島根原子力発電所2号炉 30年目高経年化技術評価書の記載誤りについて

島根原子力発電所2号炉（以下、「島根2号炉」という。）では、現在審査中（2018年2月7日申請）の30年目高経年化技術評価書（以下、「PLM評価書」という。）において、調達先からの報告により、一部の評価結果に誤りがあることが判明したため、以下のとおり報告する。

島根 2 号炉 高経年化技術評価書 修正前後比較表

図1 停止事象の事象分割イメージ

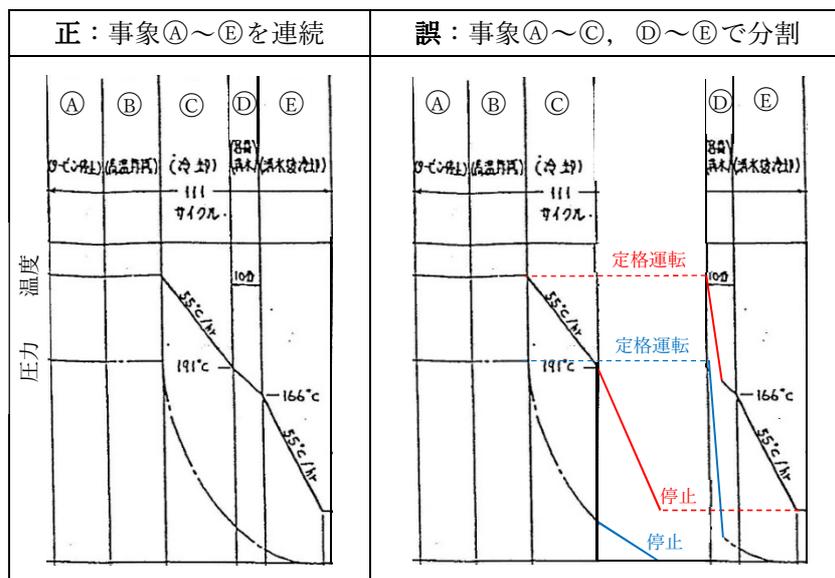
a. 停止事象の事象分割誤り

供用状態A、Bの疲労評価において、熱サイクル上の全時点の一次+二次+ピーク応力を計算する際に、本来連続するものとして定義すべき停止事象（A～E）がA～CとD～Eで分割して定義され、Cで停止した後、Dにおいて定格運転から再開されることで、定格運転から停止に至る経路が2回繰り返されることとなっていた。

図2 特定の事象の誤った回数設定イメージ

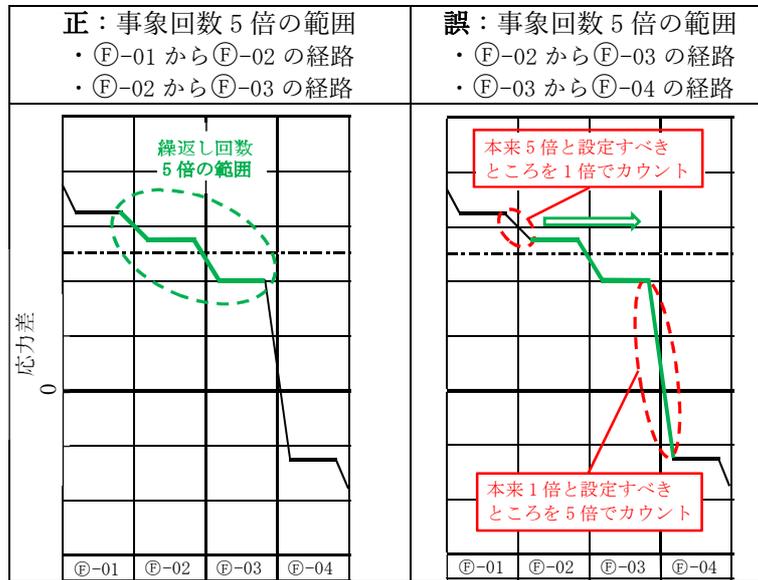
b. 停止事象のうち、特定の事象の誤った回数設定

1回の停止事象⑤につき5回（5倍）の原子炉注水を想定するケースにおいて、プログラムの一部が欠落していたことにより、本来設定すべき範囲と異なる範囲が5倍されることとなっていた。

図3 起動事象回数の過大評価イメージ

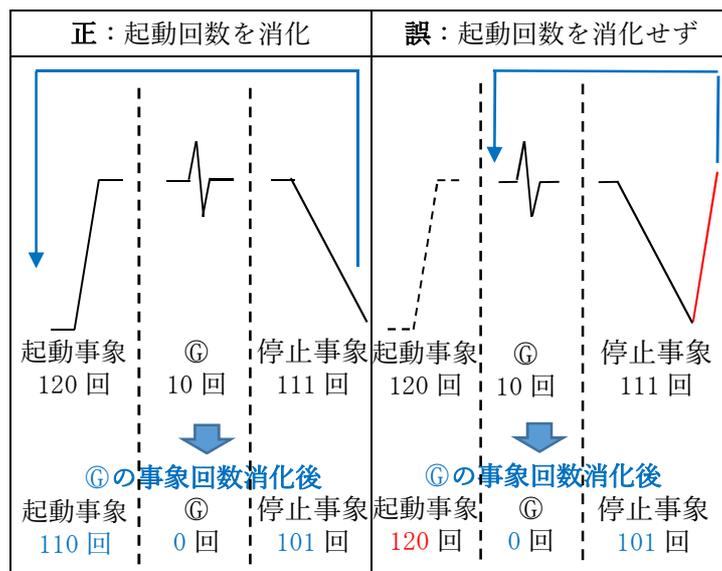
c. 起動事象回数の過大評価

起動停止が関係する組合せのピーク応力差の回数設定において、停止事象後に定格運転に戻るように設定されていたことから、応力差が大きくなる経路が過大にカウントされることとなっていた。
